1. Genehmigung der Niederschrift der öffentlichen Sitzung des Bau-, Verkehrs- und Umweltausschusses vom 20.02.2024
2. 1. Änderung Bebauungsplan Nr. 37 "Nördlich der Wielinger Straße"; Abwägung der Stellungnahmen und Billigungsbeschluss; Beschluss zur Verfahrensumstellung und Beschluss zur erneuten Auslegung gem. § 3 Abs.2 BauGB und § 4 Abs. 2 BauGB
3. Antrag auf Baugenehmigung: Sanierung des Bestandsgebäudes und Aufbau eines Laterhengeschosses - Alte Traubinger Straße 16a - Fl.Nr 1088/1
4. Antrag auf Baugenehmigung; Umbau und Nutzungsänderung von Räumen eines ehemaligen Einzelhandelsgeschäfts zu einer Speiseeismanufaktur mit Patisserie und Straßenverkauf - Fl.Nr. 70 - Am Kirchplatz 8
5. Bekanntgaben / Sonstiges

**1. Landratsamt Starnberg -Kreisbauamt- , Schreiben v. 04.05.2023**

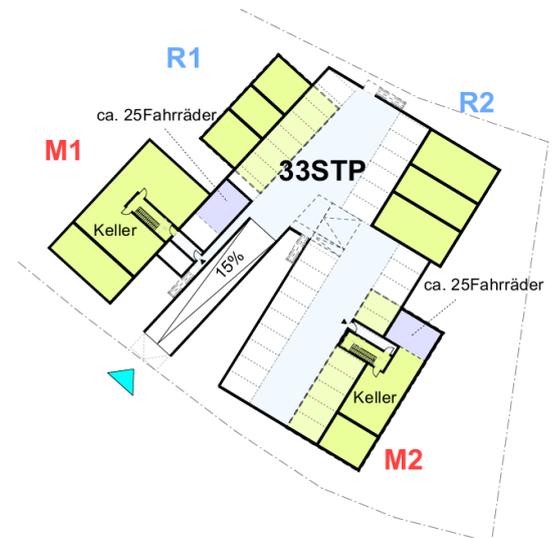
<p>Aufgrund meiner eigenen Erfahrung mit einer Wohnanlage möchte ich verschiedene Punkte einbringen, die leicht übersehen werden und den Nutzen der Tiefgarage (TG) massiv einschränken könnte. Dies gilt hier umso mehr, da viele Fahrzeuge abgestellt werden sollen:</p> <p>1. Eine TG wird nicht angenommen, wenn die Wege zu den Wohnungen zu weit sind: Es ist sehr zweifelhaft, dass die Bewohner der Grundfläche GR 580 die TG der Grundfläche GR 980 nutzen werden, da die Entfernung je nach TG-Platz und Wohnhaus 90 m bis 150 m beträgt ! Es muss deshalb je eine eigene Tiefgarage auf GR 580 und GR 980 erstellt werden. Sonst muss man damit rechnen, dass die derzeit geplante große TG auf der Grundfläche GR 980 nur wenig von den Bewohnern GR 580 genutzt wird. Der Mehraufwand zum Bau von 2 kleinen TG sollte sich in Grenzen halten, da für die 4 Wohnhäuser der Grundfläche 580 der Keller sowieso ausgehoben werden muss. Außerdem erhalten dann die 4 Häuser auf GR 980 wieder einen für die Bewohner voll nutzbaren Keller, da dieser dann nicht mehr von der angedachten großen TG beansprucht wird.</p>	<p>1. Für die Bewohner von TB B ist jeweils 1 Stellplatz / Wohneinheit in dem Wohnhof TB B vorgesehen. Lediglich der Stellplatz für den eine weiteres Fahrzeug / Haushalt befindet sich in TB A, dieser in der TGA und damit überdacht. Die Gemeinde möchte im Hinblick auf den Klimaschutz den Einsatz von baulichen Maßnahmen minimieren. Eine weitere Tiefgarage würde den Einsatz von CO<sub>2</sub>-intensiven Bauteilen aus Beton bedeuten, was durch die vorgeschlagene Bündelung im TB A vermieden werden kann.</p> <p>Zum Ausladen oder Anliefern von schweren oder umfangreichen Gegenständen kann der wohnungsnaher Stellplatz genutzt werden, zur Fahrt in die Arbeit z.B. wird die angesprochene Entfernung zum Tiefgaragenplatz (max. ca. 150m) als unkritisch angesehen, so wird beispielsweise eine Entfernung von 500 m zu einer Bushaltestelle o.ä. als fußläufig gut erreichbar angesehen.</p> <p>Für die Wohnungen sind jeweils Keller vorgesehen.</p> <p><b>Es wird an der Zuordnung der Stellplätze in den Teilbereichen A und B festgehalten.</b></p> <p>Skizze Vorkonzept zur Erläuterung der Keller- und Tiefgaragenflächen:</p>  <p>The sketch shows a site plan with two main building footprints. The left building is labeled 'M1' and 'Keller'. The right building is labeled 'M2' and 'Keller'. Between the buildings, there are parking areas labeled 'R1' and 'R2', each with 'ca. 25 Fahrräder' (approx. 25 bicycles). A central area is labeled '33STP'. A 13% slope is indicated between the buildings. A blue triangle points towards the bottom left.</p>

<p>2.</p>	<p>Die Platzverhältnisse in der TG müssen großzügig sein: Jeder TG Stellplatz muss mindestens 2,5 x 5 m groß sein und der Rangierraum hinter dem Stellplatz mindestens 8 m zum problemlosen Ein- und ausparken. Außerdem sind Kurven und Auffahrten großzügig zu bemessen.</p>	<p>2. Ein Ziel für die künftige Bebauung ist eine kompakte Anordnung der baulichen Anlagen und eine Vermeidung von nicht-notwendiger Versiegelung sowie eine ressourcenschonende Bauweise. Die Platzverhältnisse in der Tiefgarage entsprechen den einschlägigen Regeln und der Garagenstellplatzverordnung. Diese werden als ausreichend groß erachtet. <b>Die bisherige Planung wird beibehalten.</b></p>
<p>3.</p>	<p>Großzügige Einmündung in die Wielinger Straße ist nötig:  Die TG Ein / Ausfahrt mündet auf die schmale Wielinger Straße. Die jetzt im Plan angedeutete TG Ein / Ausfahrt mündet viel zu nahe an der Straße und ist viel zu schmal. Es muss auch damit gerechnet werden, dass auf der gegenüberliegenden Straßenseite der Wielinger Straße ein Auto parkt. Deshalb ist die Einmündung entsprechend den orangen Linien auszuführen, um ein problemloses Einfahren bzw. Ausfahren sicherzustellen. Gleiches gilt sinngemäß auch für die zwei anderen Ein / Ausfahrten.</p> 	<p>3. Einmündung in Wielinger Straße:  Der Bereiche, in welchen Ein- und Ausfahrten zulässig sind (Festsetzung 7.4), ist mit einer Breite von 6,7 m im Bereich der Tiefgaragenausfahrt ausreichend dimensioniert, um im Zuge der Freianlagenplanung entsprechende Radien anzulegen, auch wenn auf der gegenüberliegenden Seite geparkt wird. Auf der Nordseite der Straße wird ein Gehweg angelegt, so dass die Verkehrsfläche insgesamt ca. 9 m breit ist.</p>  <p>Skizze mit Schleppkurve PKW (weit)</p> <p><b>Die bisherige Planung wird beibehalten.</b></p>
